改善箇所説明図

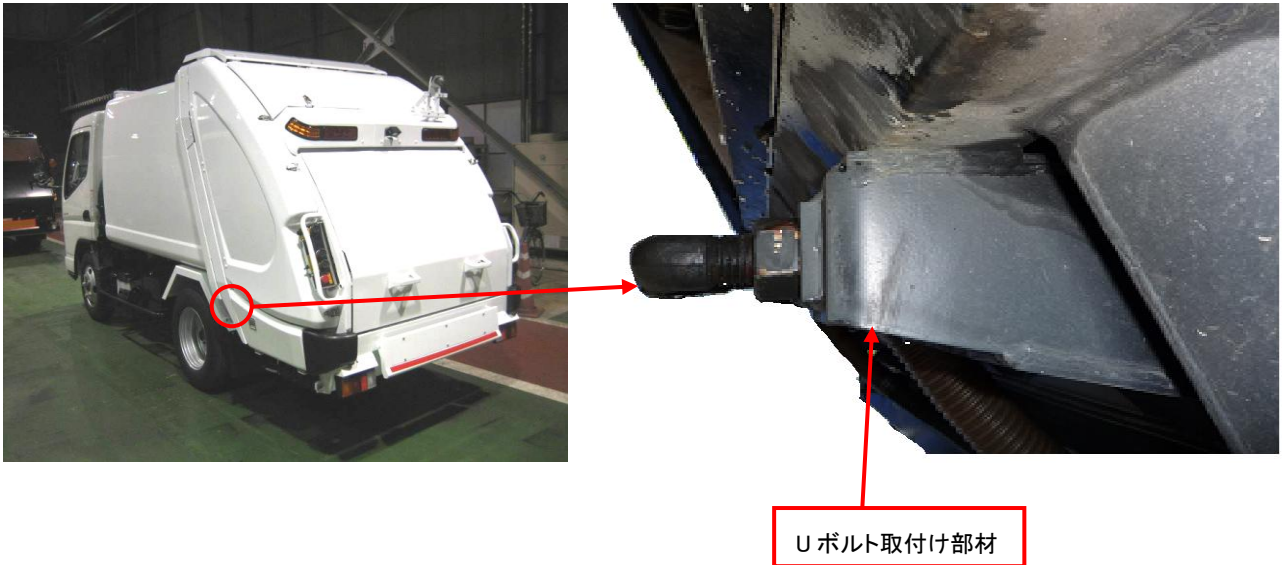
圧縮板式塵芥車(富士重工業㈱製、商標名:フジマイティー)において、テールゲート固縛フックを掛けるUボルトの取付け部材に加工不良のものがあ。そのため、そのままの状態で使用を続けると、当該取付け部材が破損し、最悪の場合、テールゲートの固縛が外れ、積荷の反力によりテールゲートが開くおそれがある。

全車両、Uボルト取付け部材を点検する。

点検の結果、損傷のないものについては補強材を取付ける。損傷があるものについては、取付け部材を良品に交換する。

* 写真は、補強材を取付ける対策の例
